# 柏崎刈羽原子力発電所における 標準応答スペクトルに基づく評価について

2022年2月18日  
東京電力ホールディングス株式会社

## 前回会合（2021年12月3日 第8回会合）におけるコメント

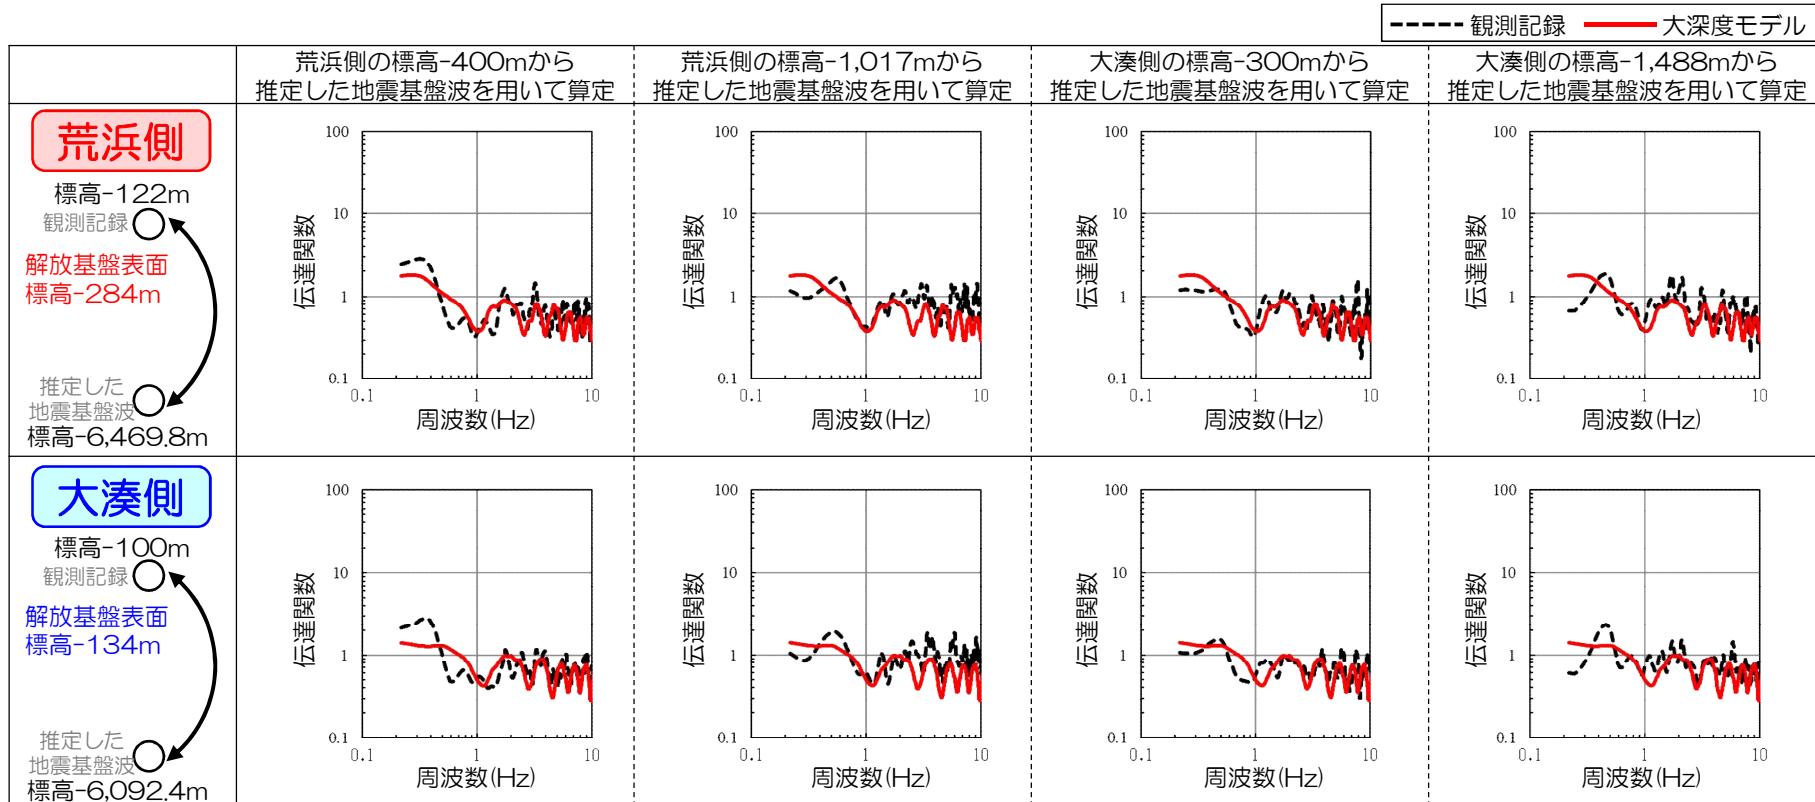
コメント  
No.4

- 荒浜側の大深度地震観測点（標高-1,017m）から推定した地震基盤波を用いた場合には、荒浜側及び大湊側ともに、モデルの理論伝達関数が観測記録の伝達関数をやや下回る傾向にあることから、荒浜側の大深度地震観測点付近の一部の区間では、モデルの方が観測記録よりもやや大きめの傾向となっていることが要因として考えられる。
- 一方、荒浜側の大深度地震観測点以外の3観測点から推定した地震基盤波を用いた場合には、荒浜側及び大湊側ともに、モデルの理論伝達関数と観測記録の伝達関数はよく整合することを確認した。
- 従って、地震基盤から解放基盤表面までのモデル全体としては、モデルの理論伝達関数と観測記録の伝達関数はよく整合しており、荒浜側の大深度モデルが過小評価となっているものではないと考えられる。

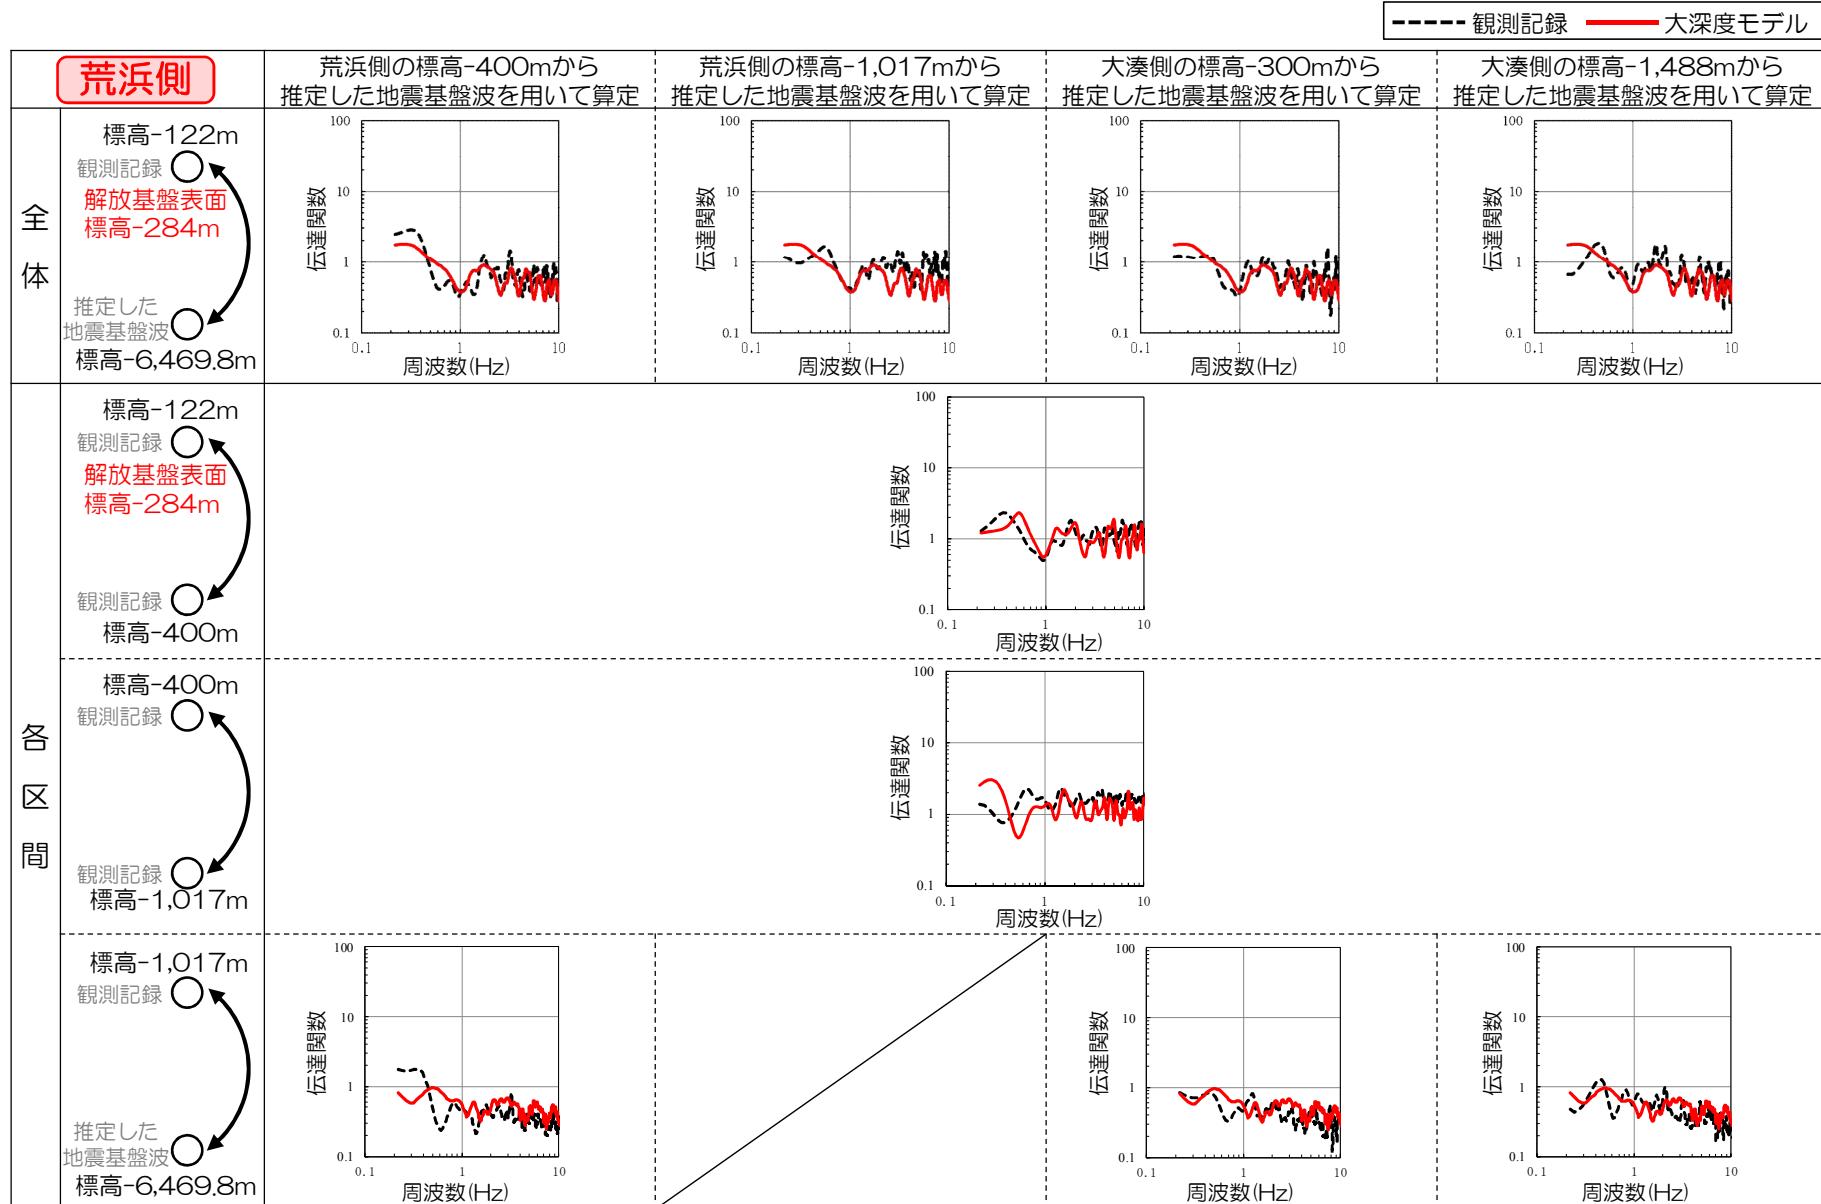
コメント  
No.4

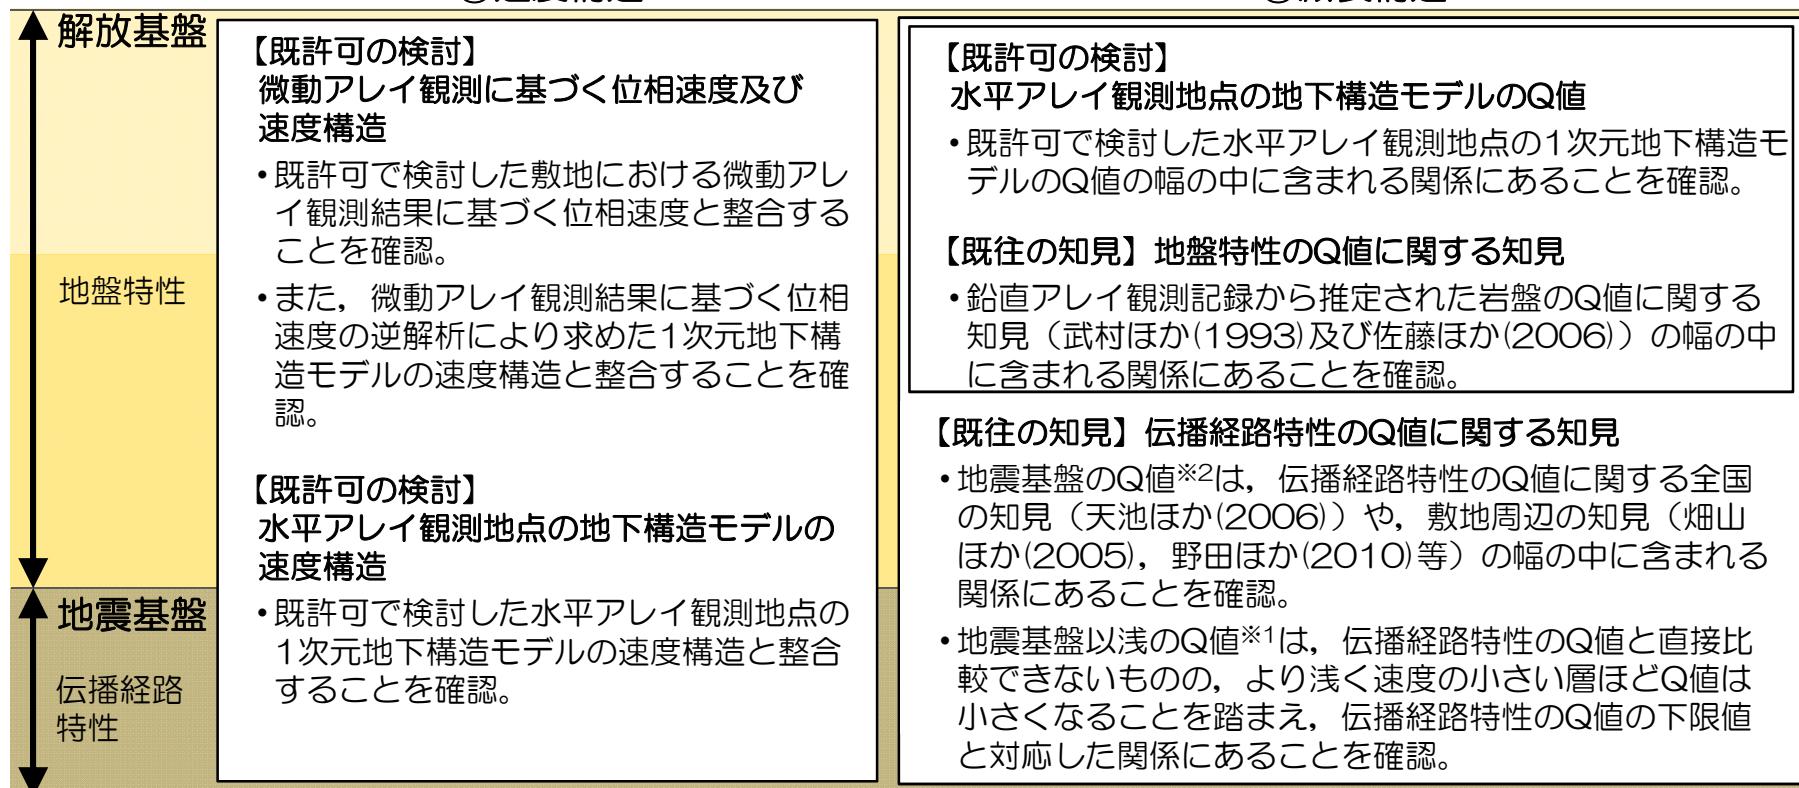
コメント  
No.5

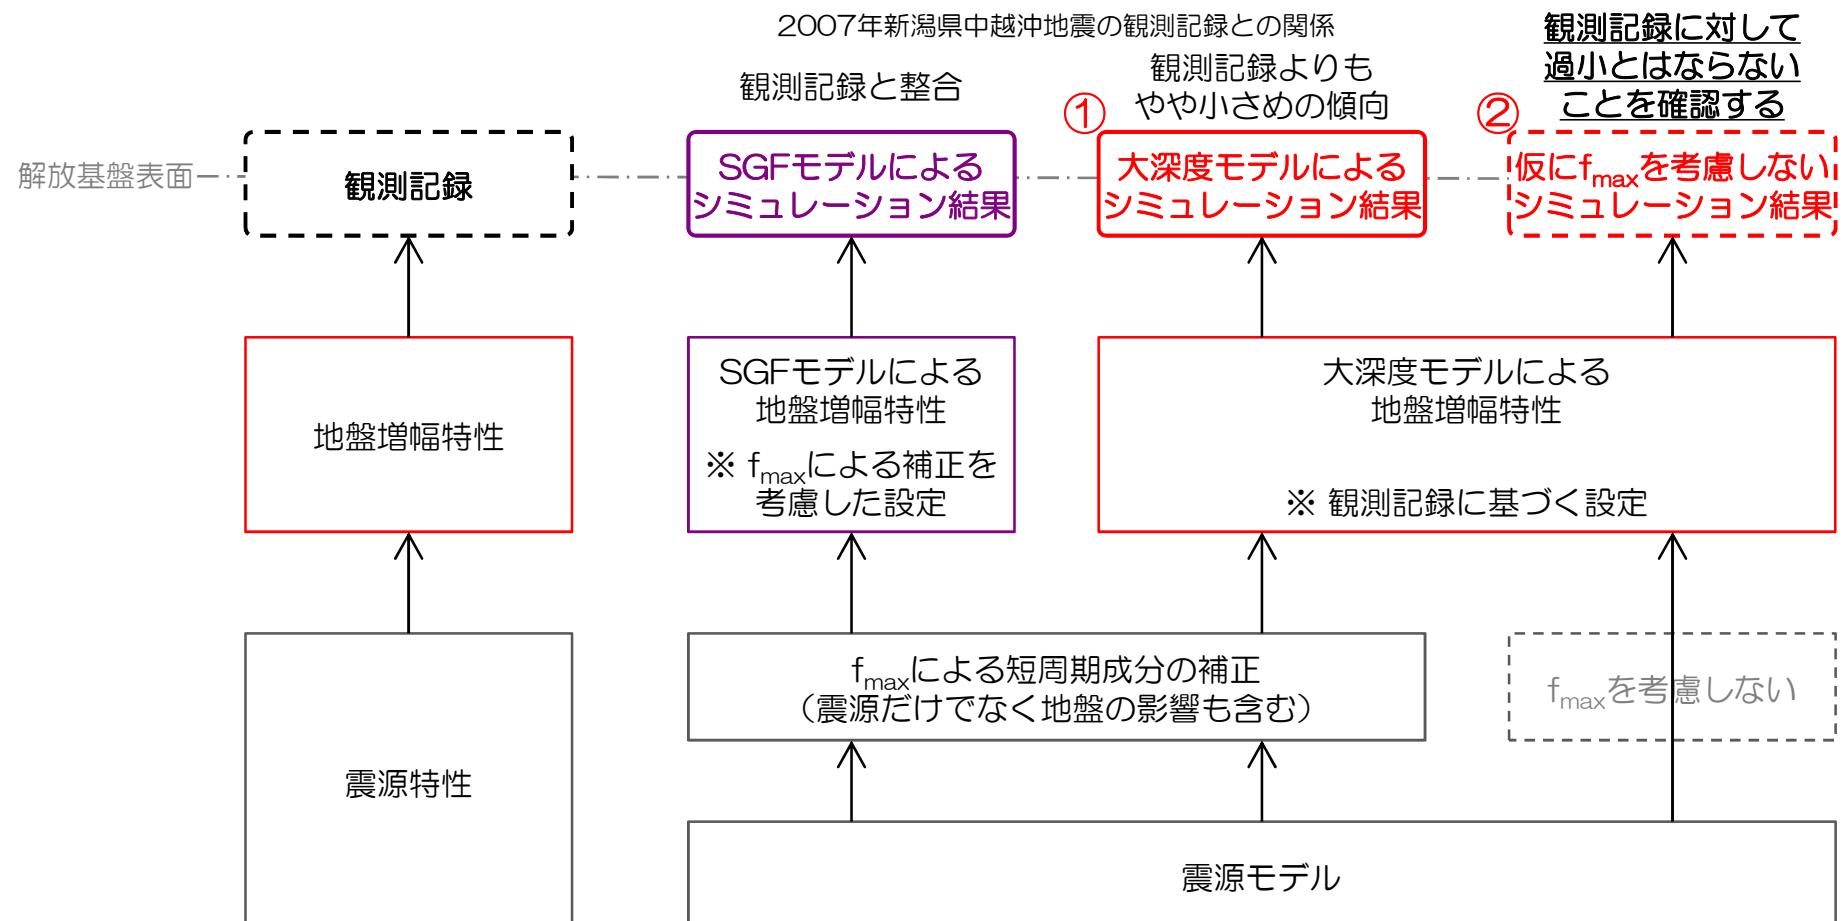
コメント  
No.6

- 次に、①の結果で観測記録よりもやや小さめの傾向が見られたことから、 $f_{max}$ に含まれる震源及び地盤等の影響を仮に考慮しない場合の計算を行い、②の結果と観測記録を比較した。
- ②の結果が観測記録に対して過小とはならないことで、大深度モデルの増幅特性が過小評価となっているものではないことを確認するひとつの検討となるものと考えた。
